Numer sprawy: WI.042.1.1.2025

Dotyczy: postępowania o udzielenie zamówienia publicznego pn. „Rewaloryzacja Parku Miejskiego w Pleszewie oraz budowa sieci oświetleniowej w ramach zadania Zielony Pleszew”.

### **Wyjaśnienia i zmiany treści Specyfikacji Warunków Zamówienia**

Zabezpieczenie pnia drzewa za pomocą desek (oprac. Ł. Dworniczak, P. Reda, Rys. J. Józefczuk)

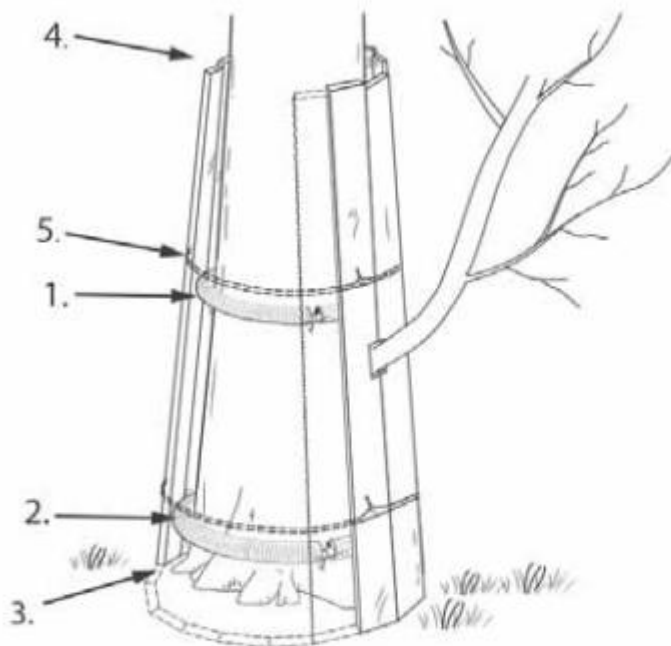
*Proszę o wskazanie ilości drzew do zabezpieczenia na czas inwestycji. Jeśli tak, w jakim zakresie.*

Należy przyjąć, że zabezpieczeniu podlega około 25% całego drzewostanu, co stanowi około 90 drzew. Zabezpieczenie drzew dotyczy w szczególności tych rosnących w newralgicznych miejscach, takich jak okolice ciągów komunikacyjnych. Podstawowym sposobem ochrony drzew jest wykonanie deskowania zgodnie z rysunkiem zamieszczonym poniżej, który pochodzi z dokumentu pn. „Standard ochrony drzew i innych form zieleni w procesie inwestycyjnym”, opracowanym przez Fundację Ekorozwoju oraz Stowarzyszenie Architektury Krajobrazu. Zamawiający dopuszcza również możliwość zabezpieczenia drzew lub grup drzew za pomocą ogrodzeń tymczasowych. Dokładny wybór drzew lub grup drzew oraz sposób ich zabezpieczenia zostanie ustalony w porozumieniu z Wykonawcą i Inspektorem Nadzoru na etapie realizacji.

1. Element amortyzujący górny (związany drutem) na wysokości nie mniejszej niż 2/3 wysokości odeskowania
2. Element amortyzujący dolny na wysokości ok. 40 cm
3. Deski oparte na gruncie, poza napływami korzeniowymi
4. Deski nie przylegają do pnia i zachowują odstępy 1–4 cm
5. Deski związane drutem na górze i na dole
